## Verslag werkgroep bruggen en gracht

Datum: 7 maart 2023

### Stavaza fietsvoetgangersbrug

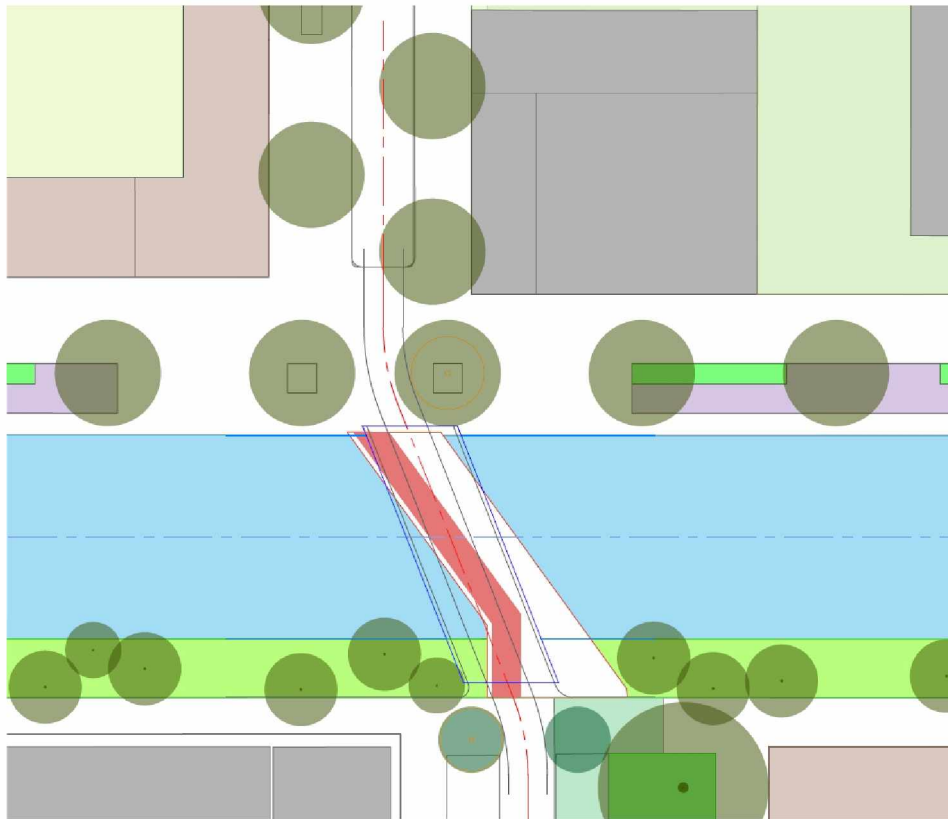
5.1.2,e (de nieuwe verkeersontwerper) heeft een voorzet gedaan om de brug beter in te kunnen passen. Zijn voorstel in bijgaande tekening (in blauw) met toelichting:

1. na de gevellijn aan weerszijde van de gracht bogen ingetekend, met daar tussen een rechtstand en rekening houdend met de geprojecteerde bomen.
2. een lijn gevonden (111,5 graden t.o.v. de getekende as van de gracht) waar de brug min of meer in rechtstand ligt met aan weerszijde een aansluitende boog voor de verdere route. De aansluitende bogen liggen dus niet op de brug.
3. contouren van de eerder getekende brug niet aangehouden (ervan uitgaande dat dit geen probleem is).

- Westzijde voetpad van 1,80 m.
  - Middenin 2-richtingen fietspad van 2,00 m. per richting (4,00 m totaal)
  - Oostzijde voetpad van 2,50 m.
  - Aan de buitenzijde nog een strook van 40 cm voor het bevestigen van eventueel leuningwerk.
- Breedte van de voetpaden is uiteraard ook afhankelijk van de verwachte drukte, hier is (nog) geen zicht op.

De twee getekende bomen hebben cirkels met een maat van 3,25 m (zuidzijde) en 3,75 m (noordzijde). Dit om voldoende ruimte te houden voor grondverbeteringen t.b.v. de bomen en eventuele kabels en leidingen. De afstanden tussen boom en fietspad zijn ruim voldoende hiervoor. De getekende cirkels betreffen dus niet de (toekomstige) boomkrans.

Loen heeft onderzocht of dit nieuwe ontwerp past met de 4% helling en zijn conclusie is dat dit goed past (helling was 3,1 en is nu 3,0%).
